東海第二発電所
敷地ごとに震源を特定して策定する地震動のうち
海洋プレート内地震について
(コメント回答)

平成28年1月29日
日本原子力発電株式会社

■ 第276回審査会合でのコメント

補正係数の算定に用いた地震の震央位置

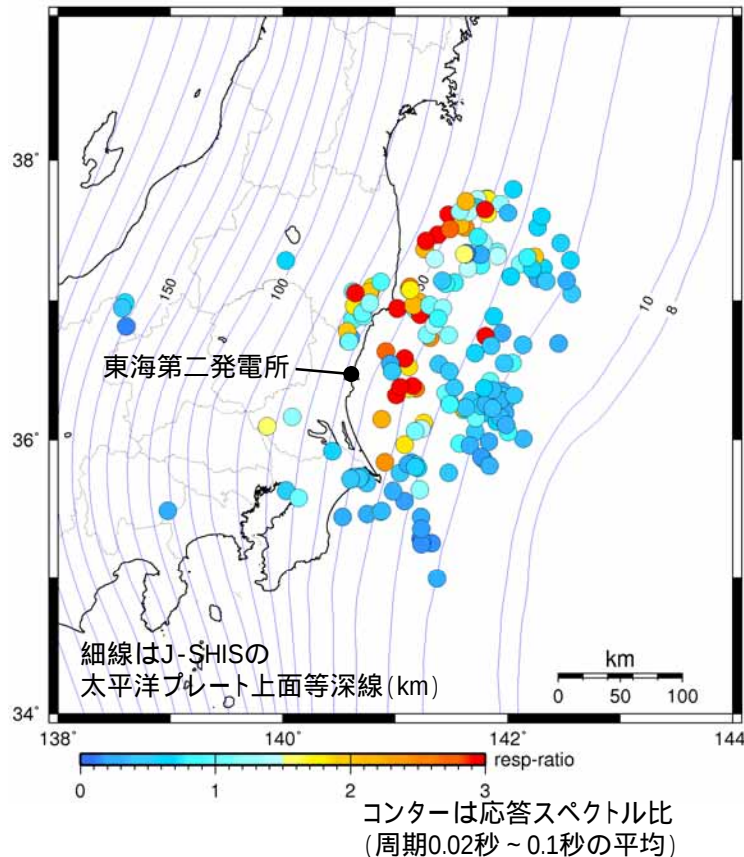
補正係数の算出【コメントNo.1】

以上の地震について, 解放基盤波の応答スペクトルをNoda et al.(2002)による手法(耐専スペクトル)で除した応答スペクトル比をもとに, 補正係数を算定する。

- 応答スペクトルに基づく手法による地震動評価は, Noda et al.(2002)による手法(耐専スペクトル)で行う。
- 評価に際しては, 地震発生様式ごとに分類した地震観測記録の分析に基づく補正係数を考慮する。

陸域寄りの場所で発生した地震の応答スペクトル比

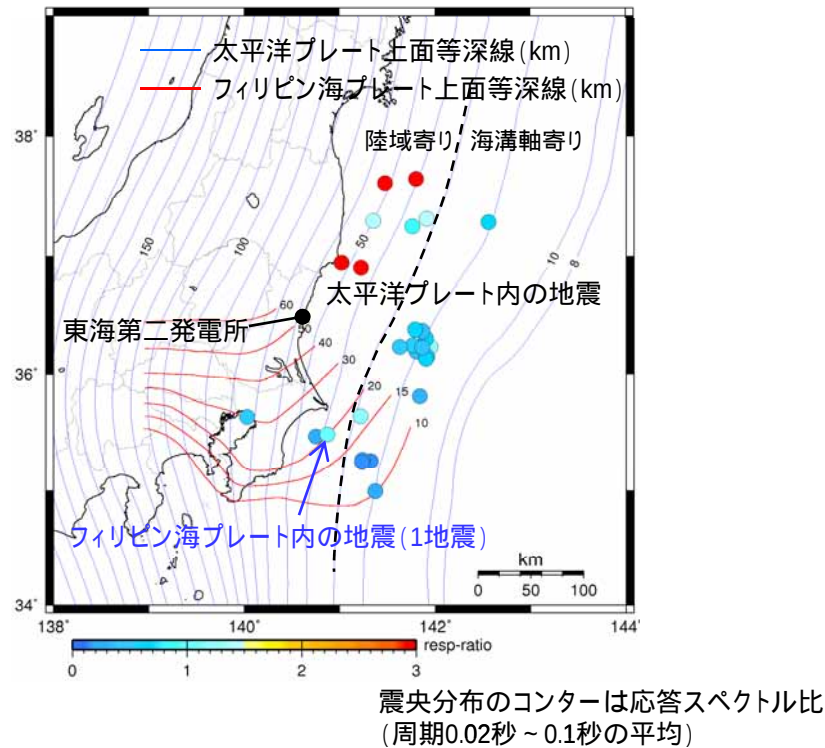
地震の発生位置によるグルーピングについて検討する。

地震の発生位置に着目すると、陸域寄りの場所で発生した地震の方が海溝軸寄りの場所で発生した地震よりも応答スペクトル比が大きくなる傾向が見られる。

検討対象地震の震央分布(海洋プレート内地震)
(水平成分)

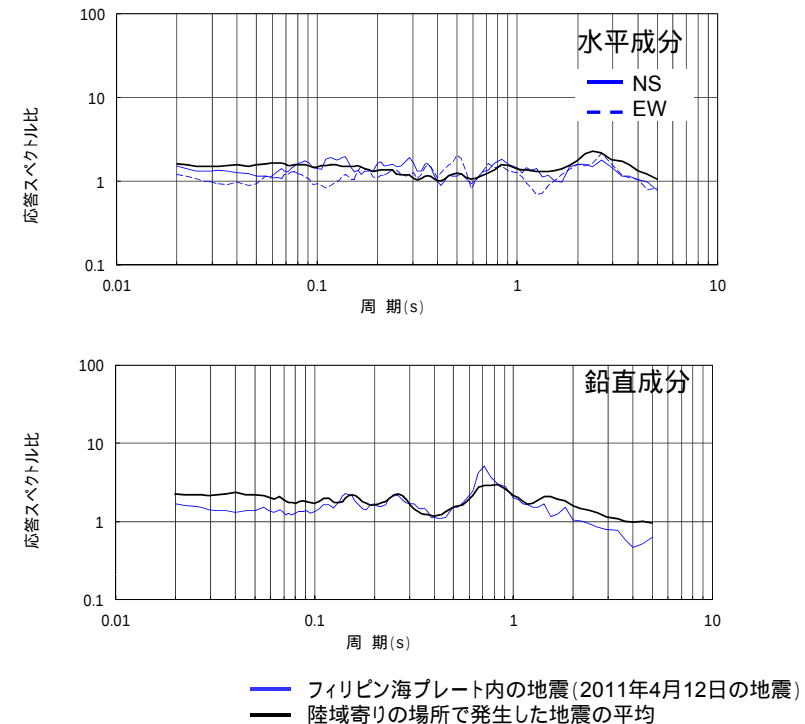
- ・プレート境界等深線と震源位置の関係等をもとに、地震をプレートごとにグルーピングする。
- ・下記に示すプレート内地震のうち、多くは太平洋プレート内の地震であり、フィリピン海プレート内で発生したと推定される地震は1地震である。
- ・フィリピン海プレート内地震と前述の陸域寄りの場所で発生した地震の応答スペクトル比を比較し以下に示す。

フィリピン海プレート内の地震(1地震)と陸域寄りの場所で発生したプレート内地震の平均を比較すると、応答スペクトル比には有意な差は見られないことから、陸域寄りの場所で発生したプレート内地震によるグルーピングで代表させる。

海洋プレート内地震の地震動評価に用いる補正係数(2 / 2)

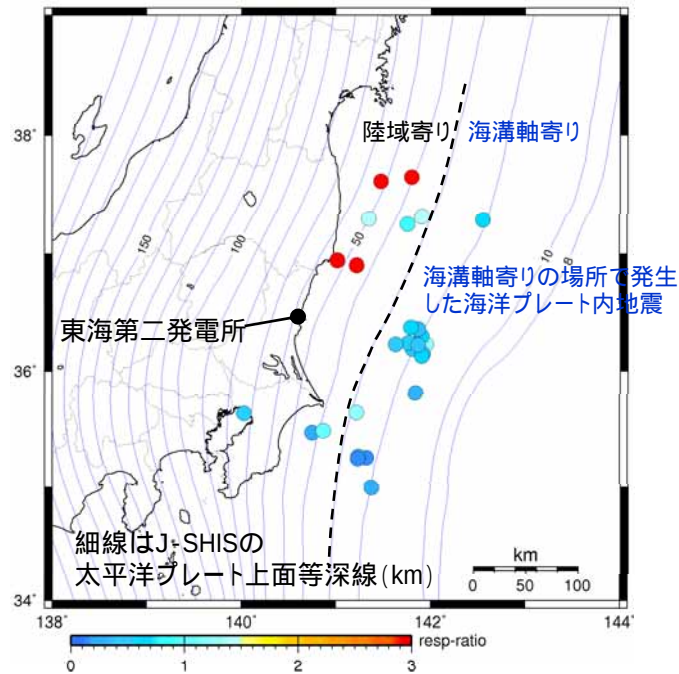
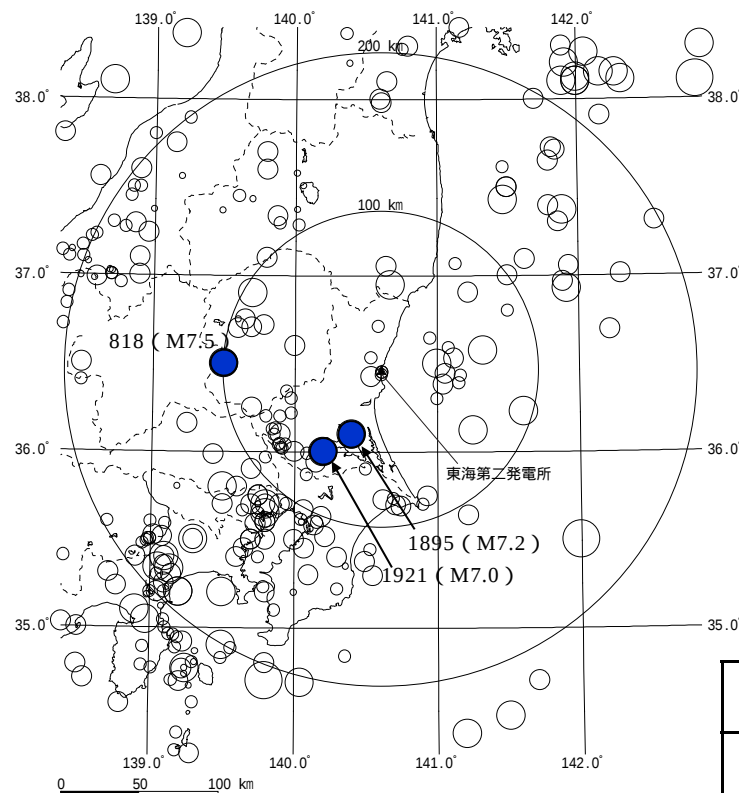
海溝軸寄りの場所で発生した地震については、応答スペクトル比がほぼ1倍であるため補正は行わない。

陸域寄りの場所で発生した地震の応答スペクトル比は、全周期帯域で2倍程度となる。全周期帯で2倍の補正係数を太平洋プレートの地震及びフィリピン海プレートの地震に考慮する。

基本震源モデルの設定

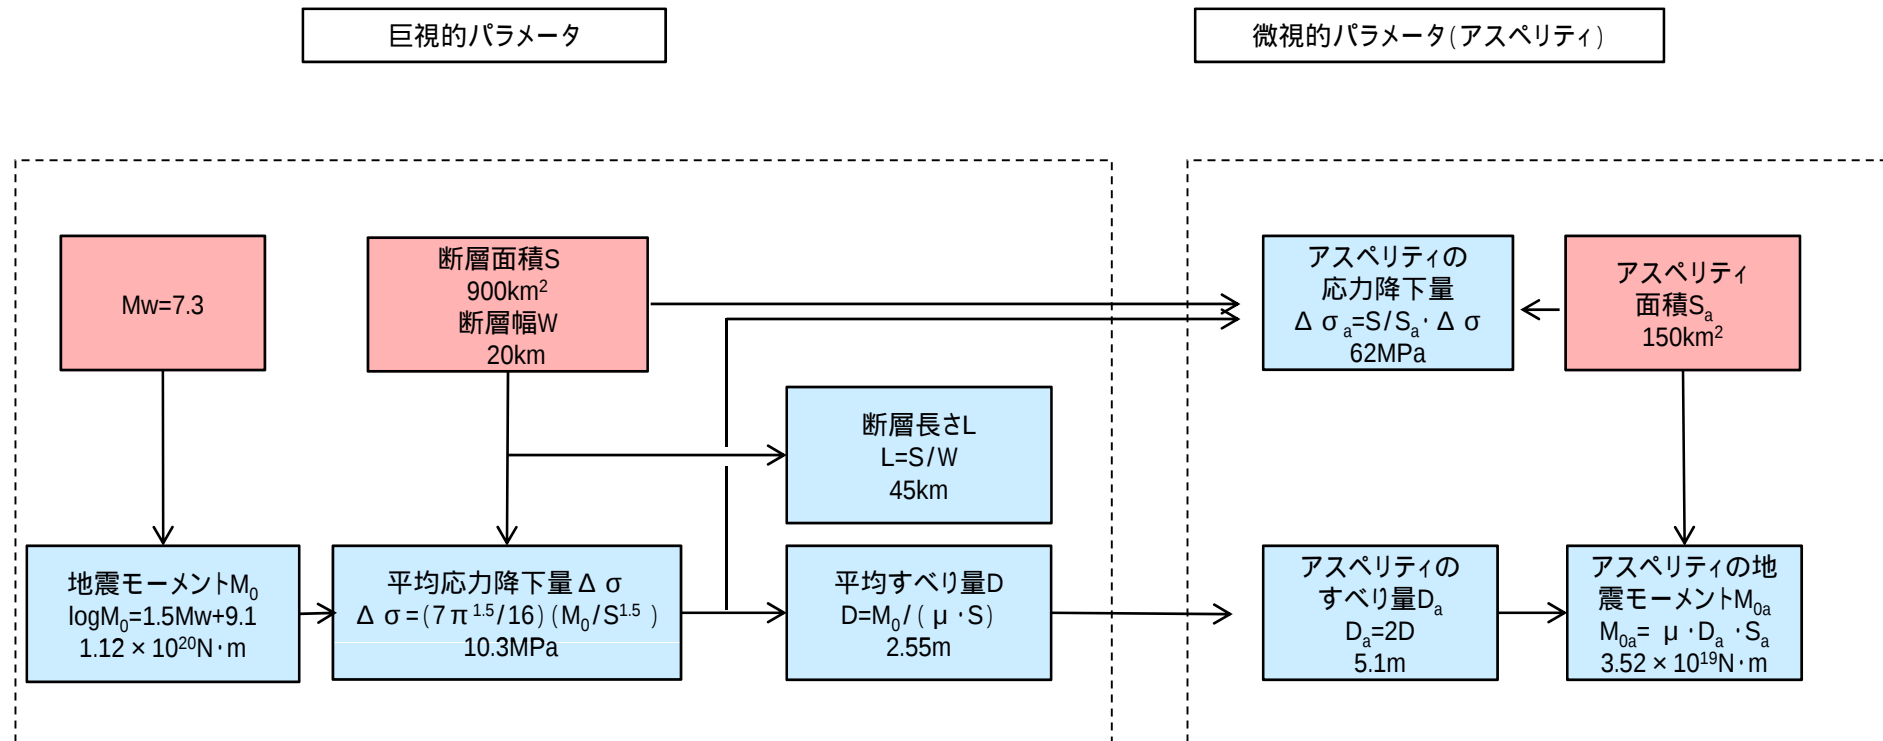
「茨城県南部の地震」について、最新の知見によるフィリピン海プレートの形状に基づき、基本震源モデルの位置・形状を設定する。また、過去に発生した海洋プレート内地震による震度を再現する断層パラメータを参考に、基本震源モデルのパラメータを設定する。【コメントNo.4を含む。】

断層面積及びアスペリティ面積について、1855年安政江戸地震を再現するための初期モデル(M_w=7.07)を岩田・浅野(2010)のスケーリング則に基づき算出しそれを与条件としている。

統計的グリーン関数法による地震動評価(1 / 5)

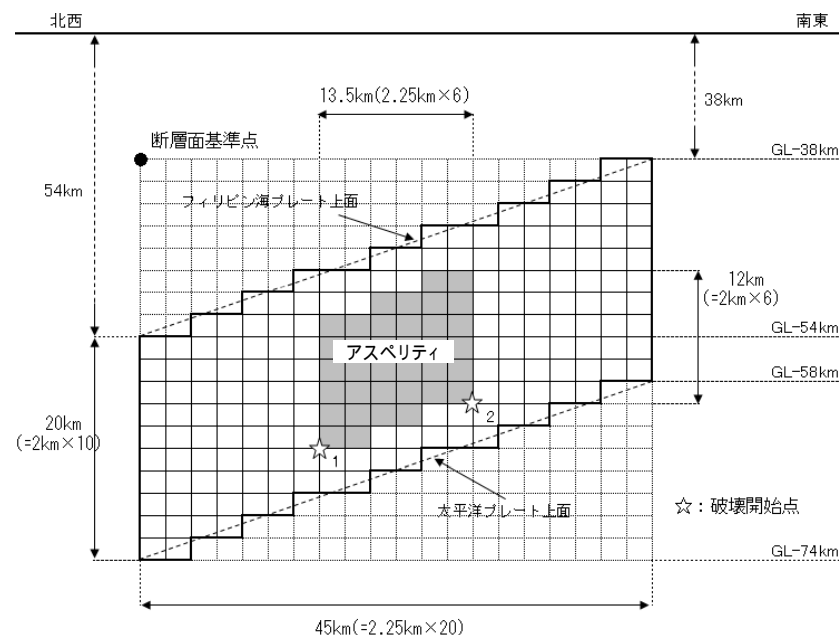
経験的グリーン関数法に用いる要素地震の妥当性確認のため、基本震源モデルに対し、統計的グリーン関数法による地震動評価を実施する。震源モデル及び評価に用いる地盤モデルを示す。

- 統計的グリーン関数法による評価結果について、水平方向の周期0.2秒程度から長周期側において経験的グリーン関数法による評価結果と概ね整合している。鉛直方向については、要素地震の放射特性係数の補正の有無による差異が生じている。
- 短周期側における評価結果の差異は、経験的グリーン関数法において $f_{\max}$ の補正無しで評価したことにより、要素地震の $f_{\max}$ の特性がそのまま合成結果に現れたためと考えられる。
